改善箇所説明図

改善の内容

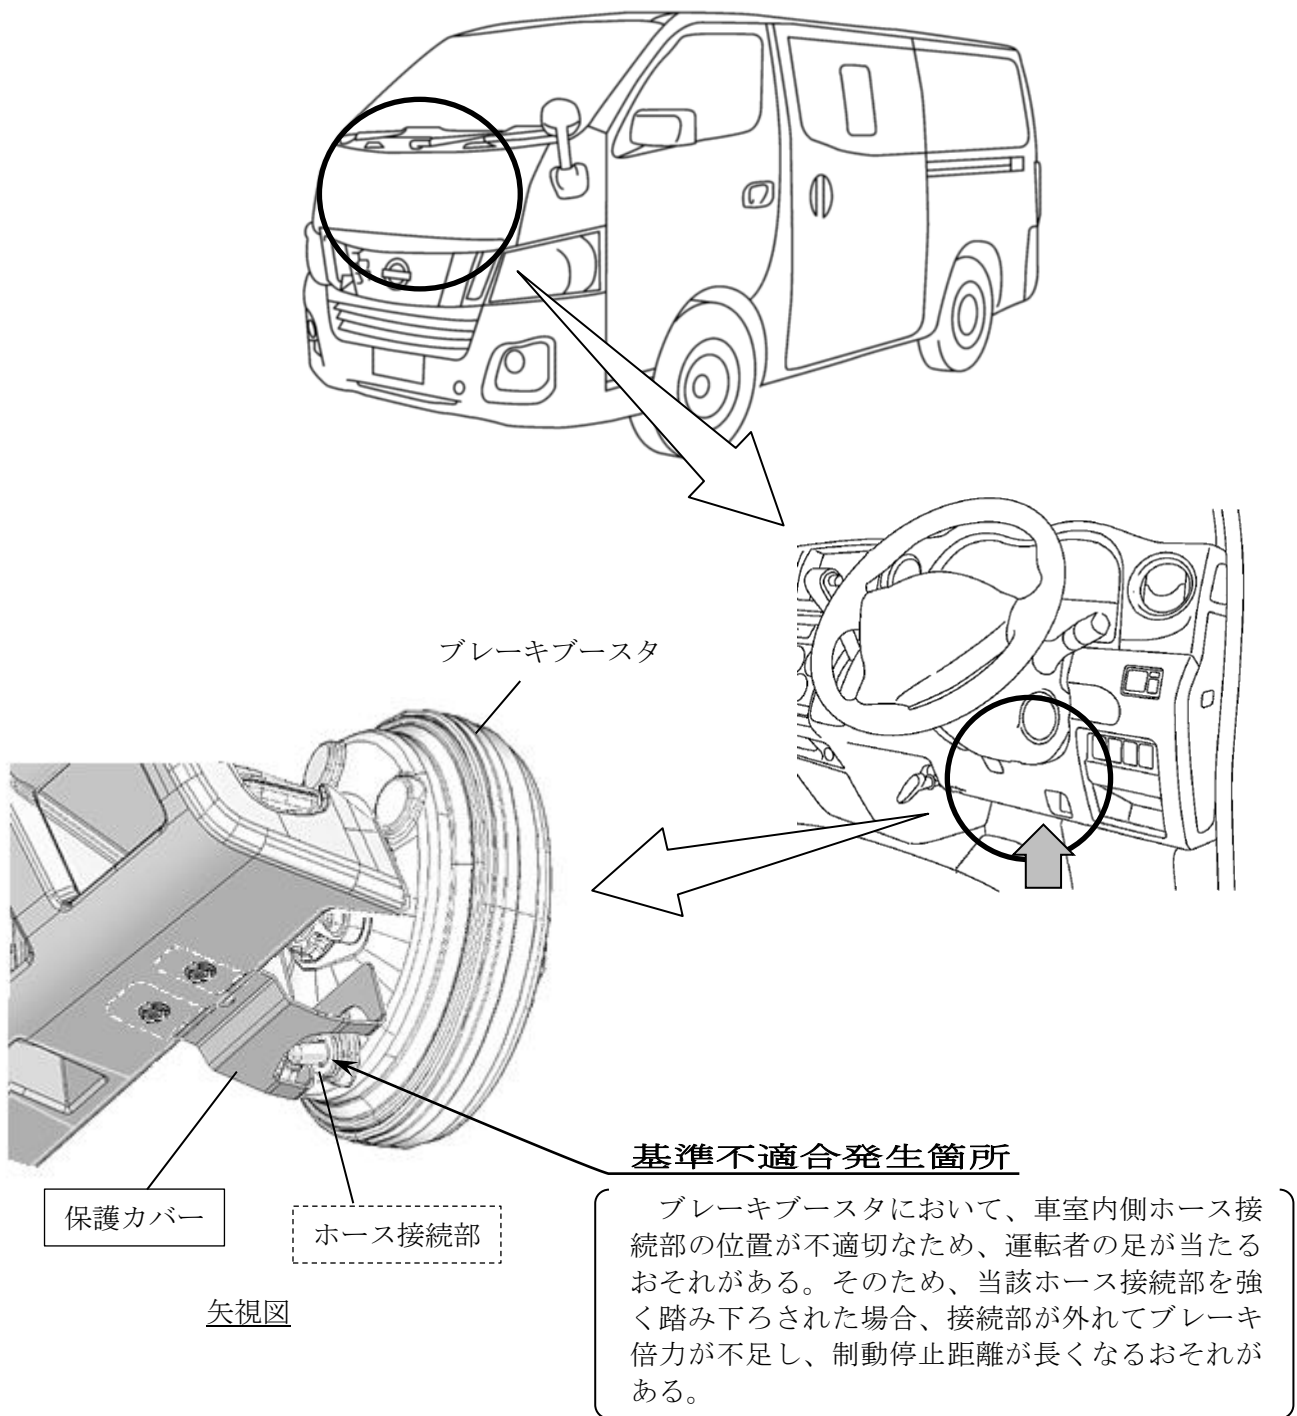
全車両、当該ブレーキブースタのホース接続部に保護カバーを組み付ける。なお、当該ホース接続部が外れかけている場合は適切に組み付ける。

注： は、追加する部品を示す。

は、必要に応じて再組付けする部品を示す。

識別：銀色のシールをモデルナンバープレートの右横に貼り付ける。
